OWA/NPF/PWM 系列 LPV/LPC/ LPVL -150 系列上盖变更通知

| 变更前 |  |

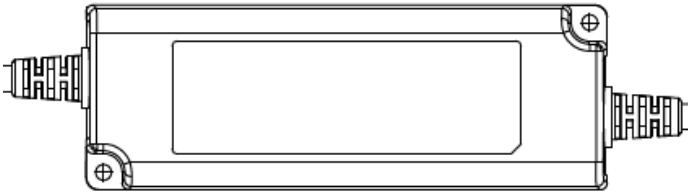
目前明纬塑料机壳产品安装孔采用O型与U型两种。为了使产品的安装应用更广泛与同时考虑外壳的整合性，明纬决定将OWA/NPF/PWM系列及LPV/LPC /LPVL -150系列机型之产品安装孔变更为U型安装孔。

此次变更为修改机壳安装孔的外型，对产品的安装尺寸、安规与其他性能均无影响。本次变更产品所增加之成本由明纬自行吸收，售价将不会调整。详细变更资料参考下表，若您对本次产品变更有任何疑问，请与明纬业务代表联系。
